Ministero dell' Ambiente e della Tutela del Territorio e del Mare

Commissione Tecnica di Verifica dell'Impatto Ambientale – VIA e VAS

Parere n. 2930 del 25/01/2019

Progetto:	<p align="center">Verifica di assoggettabilità alla VIA</p> <p>Linea AV/AC MI-NA, tratta Roma-Napoli - Progetto Definitivo della viabilità di accesso alla Stazione AV Napoli Afragola Viabilità di cui alla lettera b) dell'art.6 dell'Accordo procedimentale RFI S.p.A. - Comune di Afragola del 22.06.12</p> <p align="center">ID_VIP: 3978</p>
Proponente:	<p align="center">RFI</p> <p align="right"><i>[Signature]</i></p>

Stralcio Planimetria di progetto

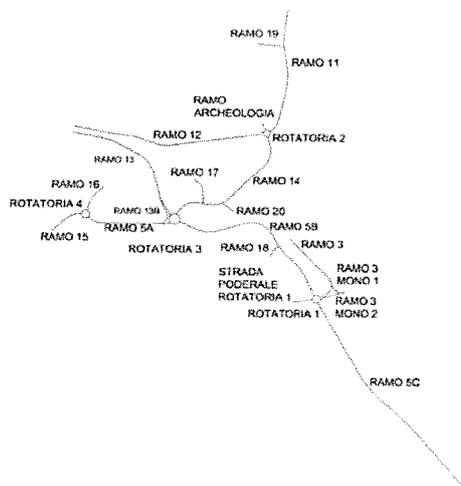
VALUTATO come tali motivazioni non sembrano configurarsi di specifica e peculiare necessità per il raggiungimento dell'obiettivo primario da soddisfare, cioè, nella "Viabilità di accesso alla stazione di Alta Velocità di Afragola", bensì delinearli più come un disegno di composizione nell'urbanizzazione primaria di assi stradali al servizio di un'Area Territoriale vasta, visto e considerato anche:

- la notevole distanza della zona PIP dalla stazione
- che lo svincolo per il Centro Commerciale è dichiarato già oggetto di "altro appalto"
- che l'area prevista per il "Nuovo Polo Fieristico Campano" si sovrappone ai previsti assi/rami/stradali n. 17, 13, 13B, 16, 15 e dei tratti dei rami 14, 18 e delle Rotatorie 3, 4;
